Opleg notitie

Renovatie PI Lelystad
Aanvullingen / wijzigingen op definitiedocument

Deze notitie is opgesteld als aanvulling en wijziging op het definitiedocument de dato 14 december 2023 versie 2.0.

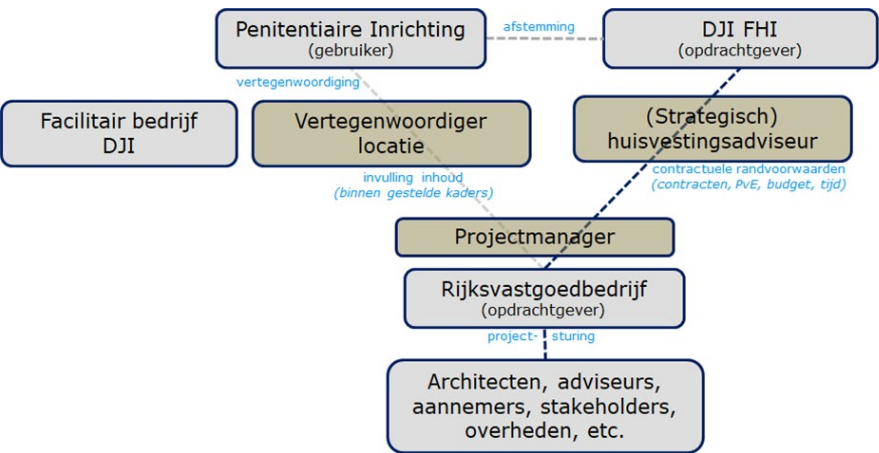
In het definitiedocument (incl. bijlage) is een fasering met doorlooptijd aangegeven. Vanuit de capaciteitsplanning gedetineerde van DJI is naar voren gekomen dat er een verschuiving in de planning wenselijk is. Vanuit deze wijziging is er een nieuwe planning opgesteld van de beoogde fasering.

In de ontwerpfase dient de fasering verder uitgewerkt te worden, ook qua impact en tijdelijke voorzieningen. Als uitgangspunt dient de volgende fasering voor de verschillende bouwdelen te worden gehanteerd:
